Arkivsak-dok. 25/00942-5
Saksbehandler Øystein Bekkevold

Reguleringsendring etter forenklet prosess. PlanID 04828 gnr/bnr 3/23 (Farøy brygge)

Saksgang	Møtedato	Saknr
1 Utvalg for teknisk	17.06.2025	64/25

Plankart, utsnitt

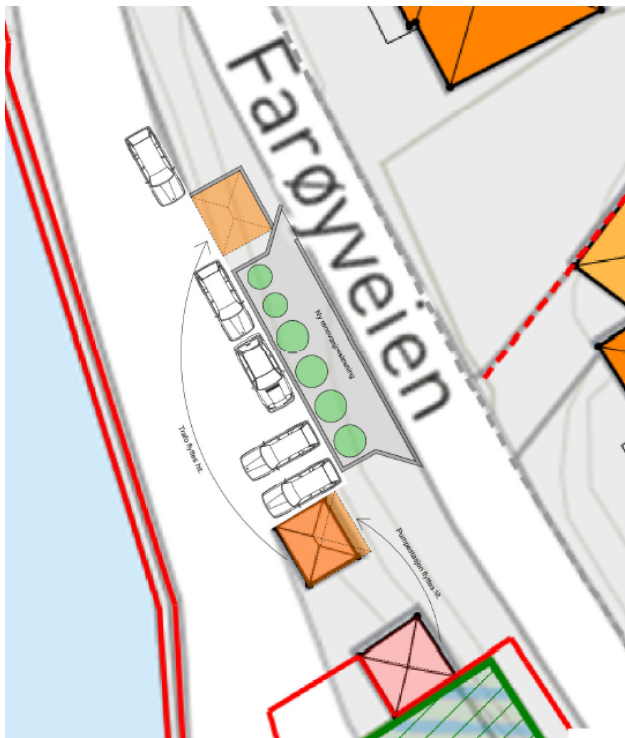
Farsund kommune som grunneier aksepterer ikke at området for boligbebyggelse (BKS1) skal utvides som varslet, da formålet med å flytte pumpestasjonen er å øke avstanden til boligbebyggelsen, og dermed redusere risikoen for fremtidige konflikter.

Det kan være fordelaktig å flytte trafo som beskrevet. Det er imidlertid ingen grunner til å flytte gjeldende pumpestasjon eller å utvide planområdet med 290 m² mot nord.

Vi mener søppelplassen har en farlig og dårlig plassering. Det oppfordres til å flytte søppelplassene til bakkeplan ved Nedre vei, lengre bort fra fylkesvei 43. På en mere egnet og mindre sjenerende område. Med tilhørende parkerings-lomme for de som benytter bil for å kvitte søppel.

Vi mener at byggeområde, som er privat område for Farøy Brygge, ikke skal utvides ved å flytte plassering av trafo og pumpestasjon for vann- og avløpsanlegg mot nord slik som skissert i planbeskrivelsen og øvrige dokumenter vi har mottatt. Vi mener pumpestasjon ikke skal flyttes, men at den blir stående der den er i dag som en naturlig avslutning på areal som skal benyttes av Farøy Brygge. Flytting av denne mot nord vil medføre at det fjernes enda flere parkeringsplasser fra veien som går langs Farøy båthavn, og ytterligere føre til en privatisering lenger mot nord. Renovasjonsanlegget bør starte umiddelbart etter der pumpestasjonen står i dag og trafo plasseres like etter der renovasjonsanlegget stopper mot nord. Utvidelse av planområde begrenses til et minimum basert på våre innspill. Den løsningen vi foreslår vil være positiv på alle måter med tanke på hensyn til naboer, parkeringsplasser og visuell synlighet både fra land og sjø.

Det kom tilbakemelding fra kommunen med anmodning om at BKS1 ikke utvides som først foreslått i plandokumentene i utsendt varsel. Utvidelsen av BKS1 er nå tatt bort og plandokumentene er oppdatert.

Begrunnelsen er å skape en hensiktsmessig avstand mellom pumpestasjon og boligbebyggelse på BKS1 samt tilrettelegge for en god renovasjonsløsning, som beskrevet i planbeskrivelsen. Korrigering mht areal som utvides: Feil areal ble oppgitt i varsel – areal for planområdet som omfattes av denne endringen er på ca 266 m², hvorav selve utvidelsen er på 110 m².

Utvidelsen av byggeområde BKS1 er tatt bort fra søknaden.

Trafo, pumpestasjon og renovasjonsanlegg er ikke privat for Farøy Brygge - dette er offentlige anlegg på offentlig eiendom. Flytting av anleggene er planlagt i samråd med kommunen (+ energileverandør og renovasjonsselskapet). Reguleringsendringen omfatter i utgangspunktet ikke parkering, kun arealformålet for offentlig parkering o_SPA1 som utvides.
